有識者意見概要

■警固公園地下駐車場の検証について

■ 対象地ごとの個別検討

ボートレース福岡第4駐車場

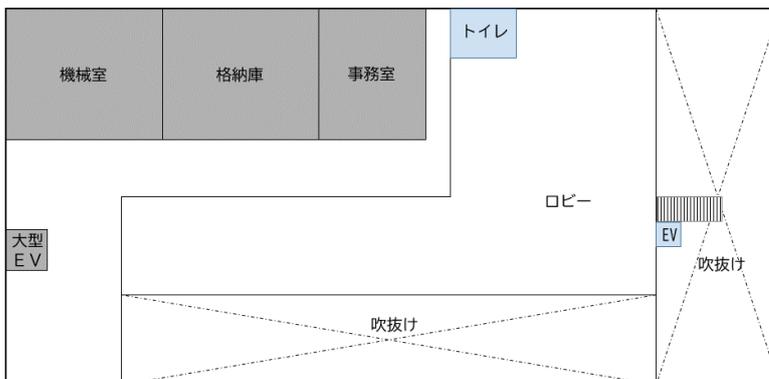
- ・必要な面積が確保でき、建築的自由度が高く、象徴的な施設展開が期待できるという評価は妥当
- ・付近に新しく市民ホールが整備されるものの、総合的に周囲との連携が期待しにくい土地と考えられる
- ・多くの市民や来訪者の利便性を考えると、さらに評価は低下する
- ・美術館を起爆剤として新しい人の流れを作ろうとした場合に、既存の土地のイメージとターゲットとの間にずれがあり、臨港地区（商港区）に位置していることも含め、イメージを刷新するのに時間を要する懸念がある
- ・このエリアにおける上位計画との整合性を検討する必要がある

冷泉小学校跡地

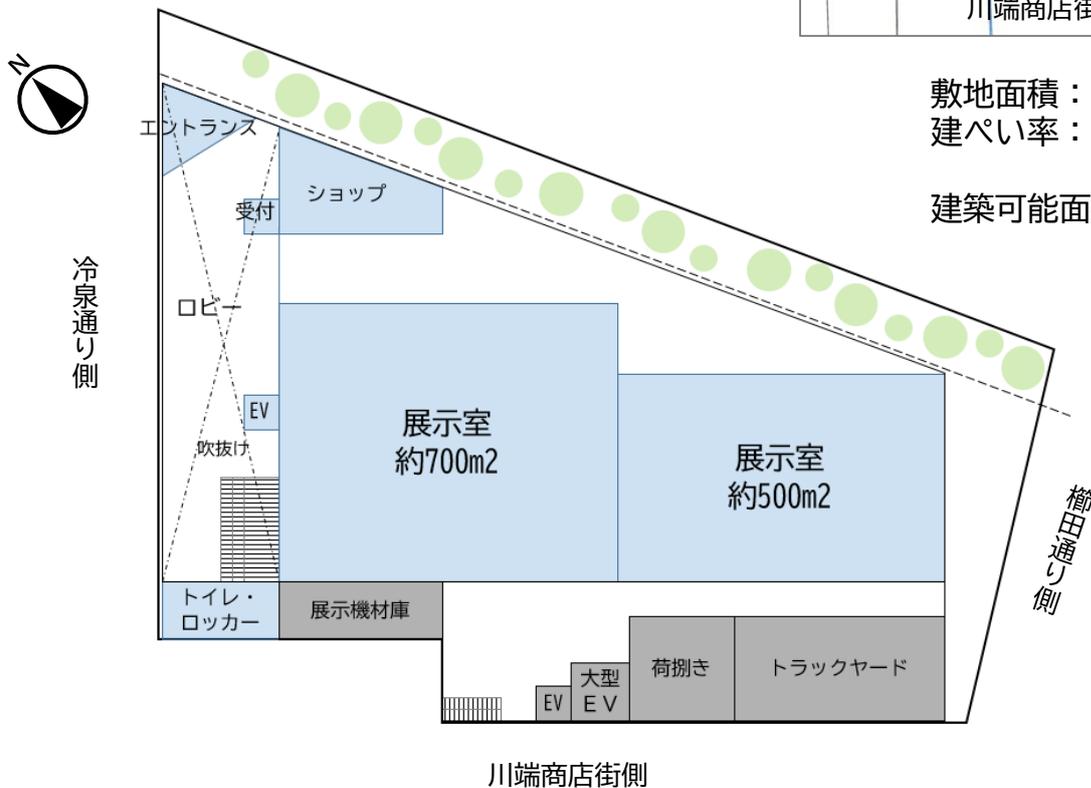
- ・博多部において歴史・文化の観点から重要な場所に位置していると考えられる
- ・博多遺跡の重要性に鑑みて、当地では遺跡を活かすことを第一にした整備が必要ではないか
- ・拡充にあたっては、様々な機能を持たせるために、余裕を持って床面積を確保できることが条件だと思うが、敷地を遺跡が横断しており、美術館を拡充するにあたっての面積が十分に確保出来ないため、評価が低いことは妥当
- ・車両が通り抜けできない道があり、この土地の接道条件を踏まえて、美術品輸送の大型車両の動線は検討する必要がある

警固公園地下駐車場

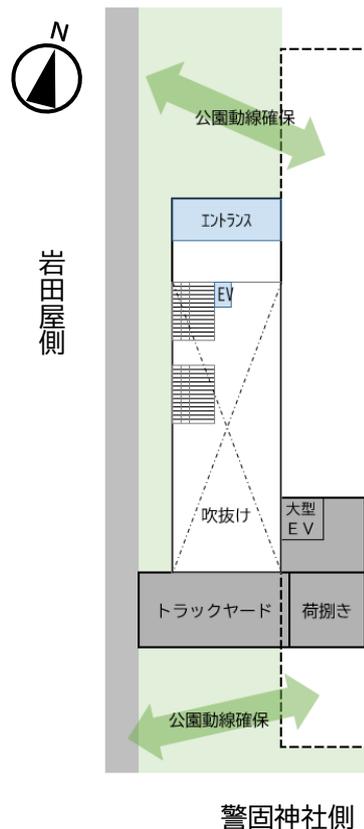
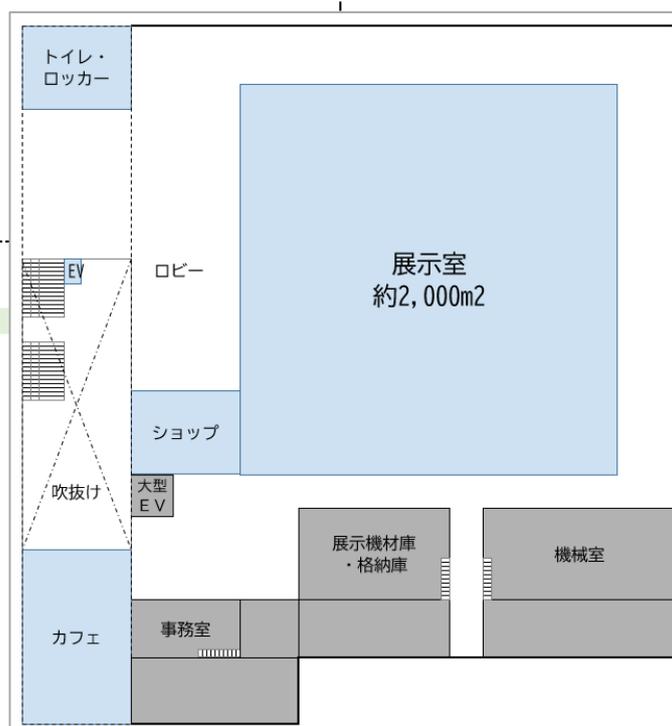
- ・地下だが必要な面積も確保できる等美術館としての利用は可能と考えられ、地上部の公園との連携も期待できる
- ・地上から地下につながる「導入部」の存在が美術館とまちをつなぐ重要な結節点になるため、その部分のデザインの作りこみが重要
- ・展示機能だけではなく、作家による作品制作・ワークショップの場や、人が集まれるような場等、様々な機能に必要な面積が取れるのは評価できる。また、将来のことを考え、当面の利用分だけでなく、余裕をもって面積を確保しておく必要がある
- ・地下への搬出入動線の確保は検討が必要
- ・地下特有の課題（地下水や埋設物等）に対する検討が重要
- ・既存構造物の再利用をすることは、環境負荷の低減が期待でき、行政としても非常にチャレンジングで評価に値する
- ・都心にこそ文化の拠点があることが重要であり、都市計画・都市デザインの観点から見ても、文化施設がこの場所に立地することは評価に値する

- ・既存構造物を活用するため、構造調査や設計は技術的な観点からしっかり検討する必要がある
